# 工作联系函

项目名称	东莞市虎门宁洲污水处理厂三期工程			时间	2024.05.08
发函单位	中国市政工程中南设计研究总院有限公司	联系人	刘嘉靖	电话	18026289133
收函单位	东莞市水务集团建设管理有限公司	联系人	张文清	电话	13790430289
函告主题	关于图纸中绿化设计的修改内容

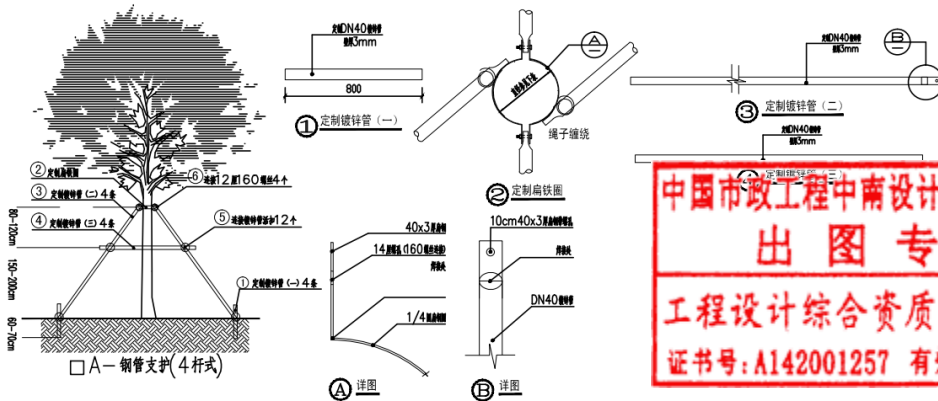
① 乔木支撑时应以主干进行支撑，并且做到各分支支撑高度一致，坡度一致。阵列种植的支撑高度、接触地面的支撑点应分别在一个水平线上，支撑点应在的坡度、支撑材料及尺寸应保持一致。如有树池的树木支撑，尽量将地面支撑点放入树池内。

附图一：乔木常用支撑方式（钢支撑，用于高大乔木胸径30cm及以上，材料为深灰色镀锌钢管）

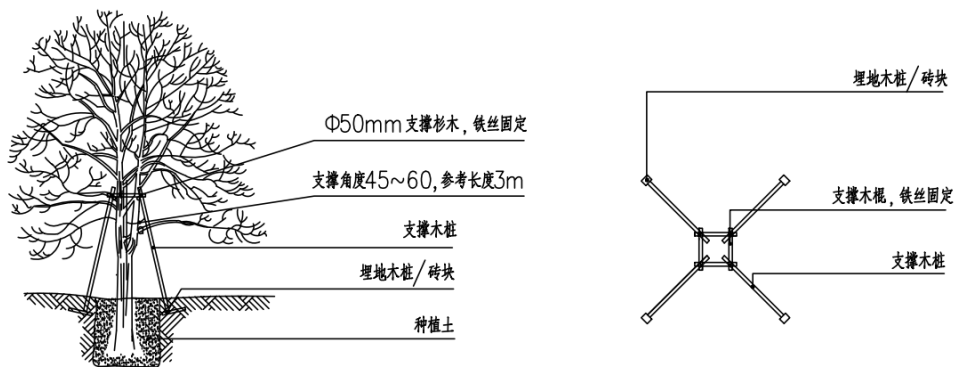
乔木胸径 30cm 及以上选择镀锌钢管(深灰色)支撑。
